リコール届出一覧表

リコール届出日：令和 2 年 10 月 30 日

リコール届出番号	外-3116	リコール開始日：準備出来次第	
届出者の氏名又は名称	Groupe PSA Japan株式会社 代表取締役 トマ ビルコ (製作国： フランス共和国) (製作者名： オートモビル・プジョー) (問い合わせ先： 0120-840-240 プジョーコール)		
不具合部位（部品名）	原動機（エンジンコントロールユニット）		
基準不適合状態にあると認める構造、装置又は性能の状況及びその原因	エンジンコントロールユニットのプログラムが不適切なため、走行距離が 6 万 k m を超えるとオルタネーター出力電圧が下がるように設定されている。そのため、バッテリーが充電不足となり、バッテリー警告灯が点灯し、最悪の場合、ABS 警告灯が点灯して ABS が作動しなくなるおそれがある。		
改善措置の内容	全車両、エンジンコントロールユニットを対策プログラムに書き換える。		
不具合件数	0 件	事故の有無	0 件
発見の動機	本国からの情報による。		
自動車使用者及び自動車分解整備事業者に周知させるための措置	<ul style="list-style-type: none"> ● 使用者：電話・ダイレクトメールにて通知する。 ● 自動車分解整備事業者：日整連発行の機関誌へ掲載する。 ● 対策実施済車両：対策済車両には、運転者席側ドア開口部のドアロックストライカー付近に外-3116のステッカーを貼付する。

改善箇所説明図

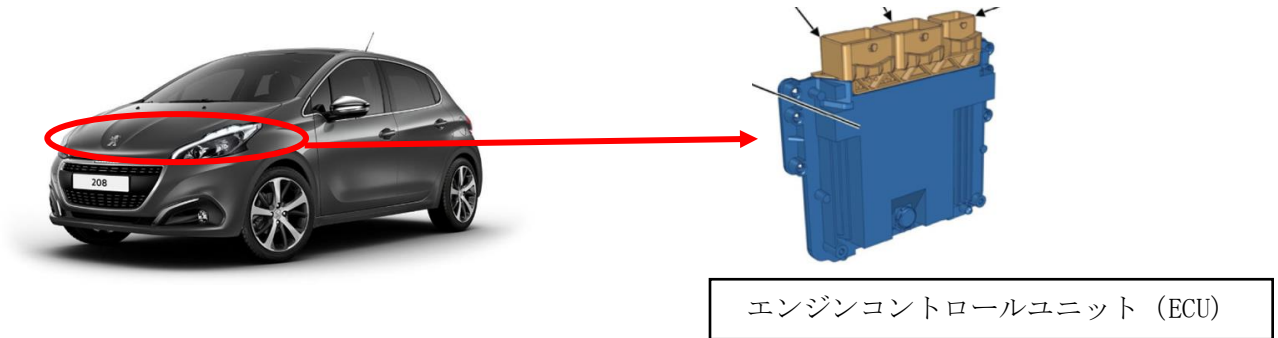
不具合の内容

エンジンコントロールユニットのプログラムが不適切なため、走行距離が6万kmを超えるとオルタネーター出力電圧が下がるように設定されている。そのため、バッテリーが充電不足となり、バッテリー警告灯が点灯し、最悪の場合、ABS警告灯が点灯してABSが作動しなくなるおそれがある。

改善措置の内容

全車両、エンジンコントロールユニットを対策プログラムに書き換える。
